TBATN1A/1/2	تاریخ: ۸۹/۱۲/۱۴
صفحه: ۱ از ۱	شماره: ۵
نوع خودرو: تیا

موضوع: تعویض مجموعه رام زیر موتور و دسته موتورهای خودروی تیا

به کلیه نمایندگی های مجاز خودروی تیا

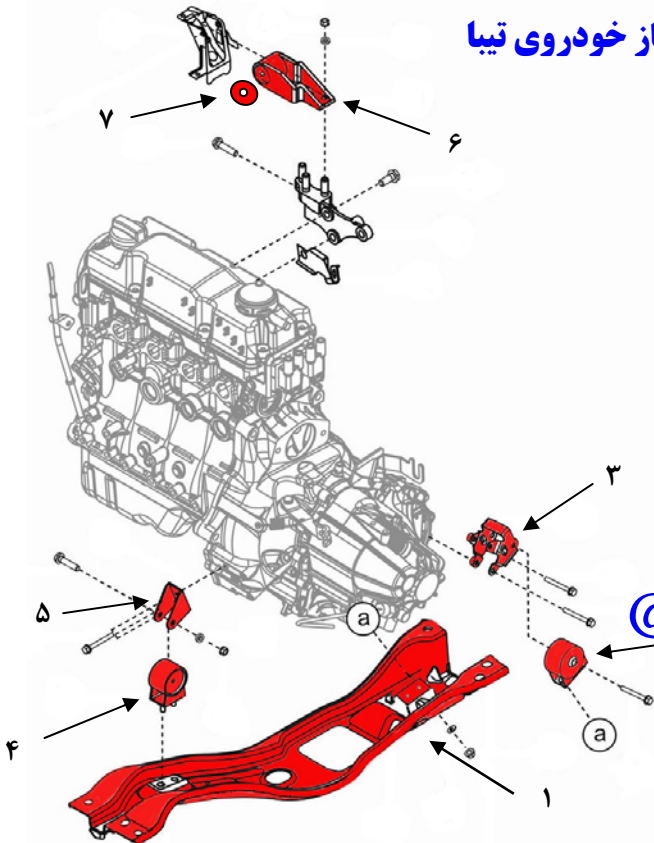
باتوجه به بررسی و اقدامات صورت پذیرفته در راستای کاهش صدا (Noise) در خودروی تیا، تغییراتی در مجموعه قطعات رام زیر موتور و دسته موتورها صورت پذیرفته و قطعات جدید (از شماره شاسی S5810089001695 به بعد) در خطوط تولید مورد استفاده قرار گرفته است. لذا به اطلاع کلیه نمایندگی های مجاز تیا می رساند؛ در هنگام مراجعه خودروهایی که شماره شاسی آنها در محدوده S5810089000067 تا S5810089001694 قرار گرفته است نسبت به تعویض مجموعه قطعات رام زیر موتور و دسته موتورها اقدام گردد.

شماره تصویر	نام قطعه	شماره سریال	کد عملیات	شرح عملیات	زمان - ساعت
۱	رام زیر موتور	۱۰۰۴۳۵	K7014H00	پیاده و سوار کردن رام زیر موتور	۰.۵
۲	دسته موتور شماره ۱	۱۰۰۴۳۴	N7013H00	پیاده و سوار کردن دسته موتور شماره ۱	۰.۵
۳	براکت دسته موتور شماره ۱	۱۰۰۸۴۰			
۴	دسته موتور شماره ۲	۱۰۰۴۳۷	S7016H00	پیاده و سوار کردن دسته موتور شماره ۲	۰.۴
۵	نشیمگاه دسته موتور شماره ۲ (جدید)	۱۰۰۸۸۰			
۶	دسته موتور شماره ۳	۱۰۰۹۴۷	M7010H00	پیاده و سوار کردن دسته موتور شماره ۳	۰.۵
۷	پولکی دسته موتور شماره ۳	۱۰۰۹۴۸
